**SOLICITATION
AMENDMENT**

Title – Sujet Automated License Plate Recognition Systems (ALPR) / Systèmes automatisé de reconnaissance de plaques d'immatriculation (ARPI)		Date Friday, April 3, 2020 / vendredi 3 avril 2020
Solicitation No. – N° de l'invitation M5000-20-2896/A		Amendment No. – 003 N° de la modification
GETS Reference No. - N° de référence du SEAG # PW-20-00909418		
Client Reference No. - No. De Référence du Client		2020-02896
Solicitation Closes – L'invitation prend fin		
At / à :	2 :00 p.m. / 14h00	MST (Mountain Daylight Time) HNR (Heure Avancée des Rocheuses)
On / le :	Friday May 1, 2020 / vendredi 1 mai 2020	
Delivery - Livraison See herein - Voir aux présentes	Taxes - Taxes See herein - Voir aux présentes	Duty – Droits See herein – Voir aux présentes
Destination of Goods and Services – Destinations des biens et services See herein — Voir aux présentes		
Instructions See herein — Voir aux présentes		
Address Inquiries to - Adresser toute demande de renseignements à Shawn Balaski, shawn.m.balaski@rcmp-grc.gc.ca

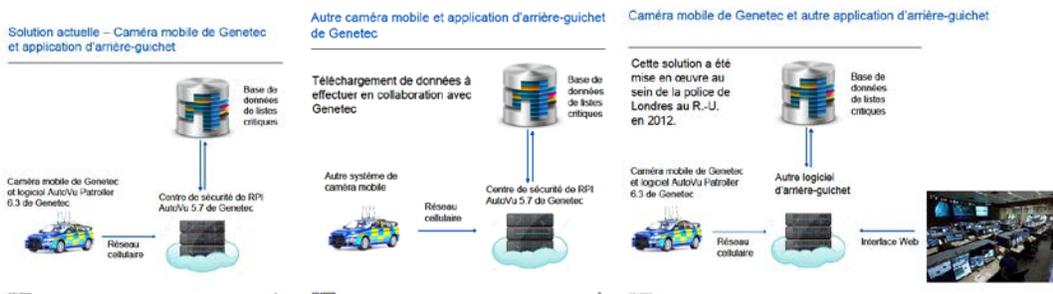
Question 15 : Modification 002 à l'invitation à soumissionner : Question 3 : Nous pouvons fournir un autre système de RPI mobile qui peut s'intégrer (c'est-à-dire envoyer des données de RPI) au centre de sécurité de RPI AutoVu de Genetec. Notre système mobile fera fonctionner l'autre logiciel qui est utilisé par d'autres services de police dans le monde entier. Par contre, il ne peut pas faire fonctionner le logiciel AutoVu Patroller de Genetec.

Veuillez préciser s'il s'agit d'une option possible et nous participerons au processus. Les images 1 à 3 donnent un exemple qui montre clairement ce que nous pouvons offrir. Est-ce que ce serait acceptable ?

Réponse 15 : Voir la réponse 3 de la modification 002 à l'invitation à soumissionner.
